DODATEK Č. 1

ke smlouvě o dílo s názvem „Vybavení prostor bistra – sportovní hala Maroldova“

Návrh na změny parametrů v sektoru gastro Bistro- Sportovní hala Maroldova

A7 - Výčepní stůl

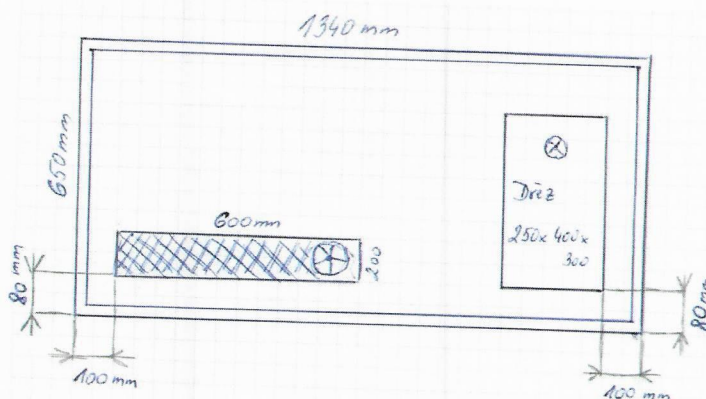
V soupisu technologií a zařízení – BISTRO DĚČÍN chybí oproti výkresu technologického a dispozičního řešení položka **A7 – výčepní stůl**
V příloze tohoto návrhu zasílám cenovou nabídku na jeho dodatečnou výrobu.

- zadní lem, prolamovaná pracovní deska
- v levé části odkapová mřížka s odtokem a ostřikem sklenic
- v pravé části dřez 250x400x300mm pro myčku pивního skla
- baterie pro myčku pивního skla + odpad
- podnoží odsazené v zadní části z důvodu rozvodů odpadu

Pracovní deska s podnožím mezi stoly A7 - B2

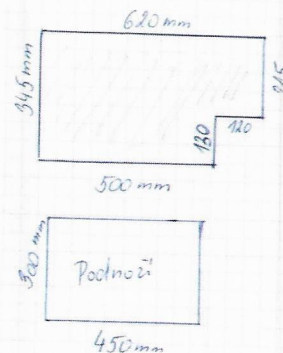
Dále pak navrhuji do rohu mezi stoly **A7** a **B2** dodatečnou výrobu a dodání pracovního stolu s trnoží, tak aby se pracovní prostor výdejní plochy ucelil a nezůstal ve výdeji prázdný nevyužitý a hygienicky nevyhovující roh.
V příloze tohoto návrhu také zasílám cenovou nabídku na jeho dodatečnou výrobu.

- zakázková výroba dle zaměření
